# Statický posudek

Akce: **„Demolice objektů na p.p. č. 306, 307, 2227, 2228 a  
2250, vše k.ú. Sokolov“.**

Stavba: SO.01, SO.03

Datum 04.09.2019

**Obrázek 1**

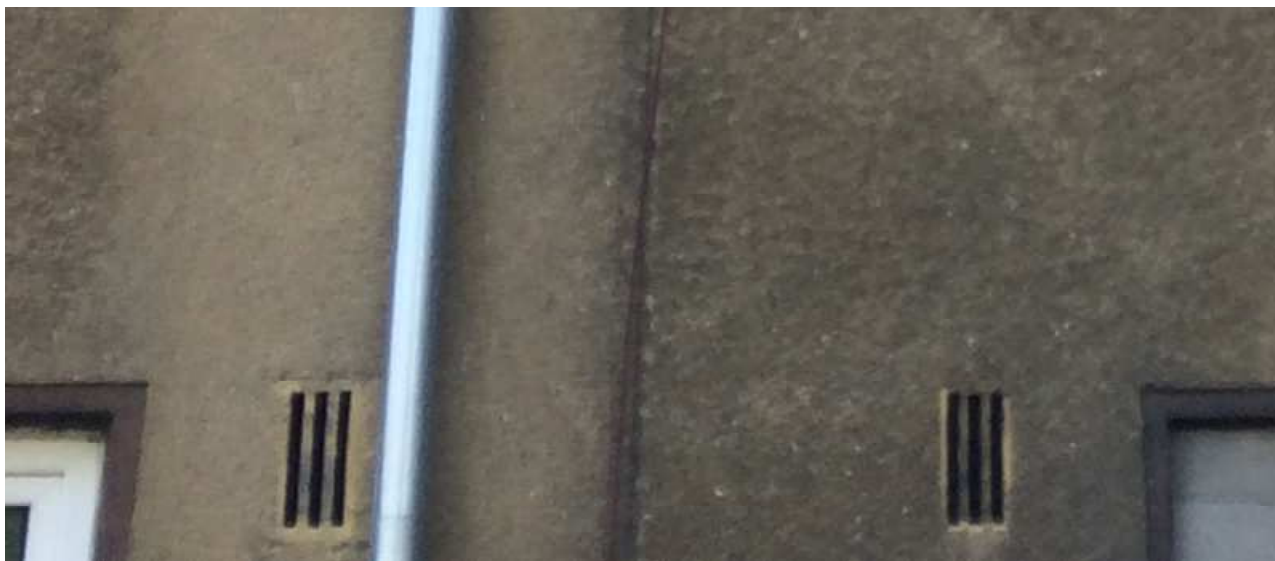
Příčné stěny, přiléhající k dilatační spáře v oblasti 1. až 4. NP jsou z betonových dutinových tvárnic tl. 300 mm. V dilatační spáře je vložena dřevocementová deska tl. 30mm, viz Obrázek 1.

**Obrázek 5**

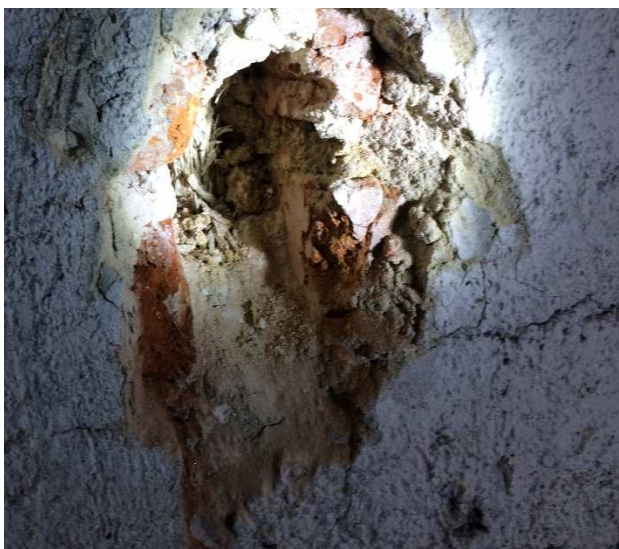
Střešní krytina a střešní latě jsou konstrukčně odděleny protipožární stěnou vystupující nad střešní rovinu, viz Obrázek 5

4.1.2. Odstranění pilířů a protipožární příčky.

**Obrázek 9**

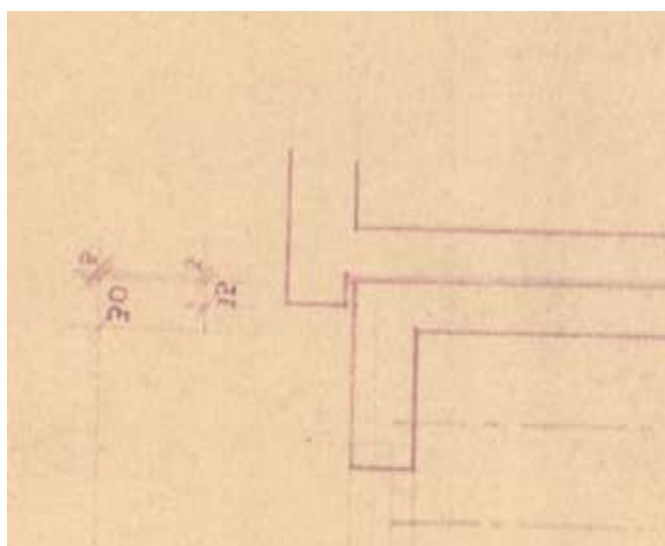
Budova č.p. 1419 je oproti budově č.p. 1418 půdorysně odsunuta o 300 mm a v tomto místě překrývá dilataci přízdívka, která je na jedné straně součástí budovy č.p. 1418, viz Obrázek 9.

4.2.5. Budova č.p. 1419 je oproti budově č.p. 1418 půdorysně odsunuta o 300 mm a v tomto místě překrývá dilataci přízdívka, která je na jedné straně součástí budovy č.p. 1418. Proto doporučuji před bouráním tuto přízdívku odříznout aby nedošlo ke strhnutí zdiva z budovy č.p. 1418.

**Obrázek 10**

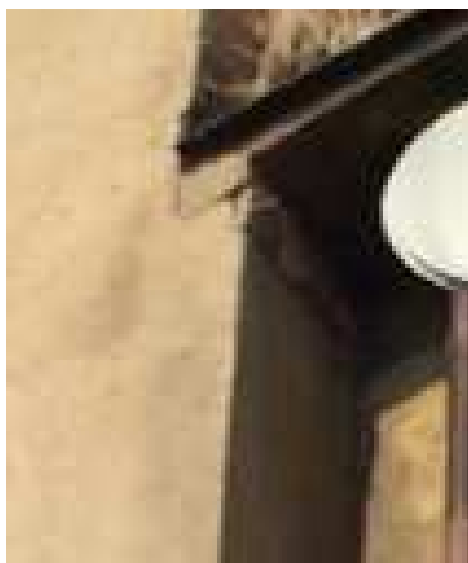
Konstrukce krovy není mezi budovami č.p. 1418 a č.p. 1419 zcela konstrukčně oddělena. Hřeben střechy nad budovou č.p. 1419 je výše než okapní hrana střechy nad budovou č.p. 1418 a krovy jsou propojeny latěmi a oplechováním úžlabí, viz Obrázek 10.

4.2.1. Demontáž krytiny nad budovou č.p. 1419 a přesahující částí střechy nad budovu č.p. 1418.

4.2.2. Demontáž krovu v oblasti propojení nad budovami č.p. 1419 a č.p. 1418. a oprava krovu nad budovou č.p. 1418.

4.2.3. Demontáž zbývající části krovu nad budovou č.p. 1419.
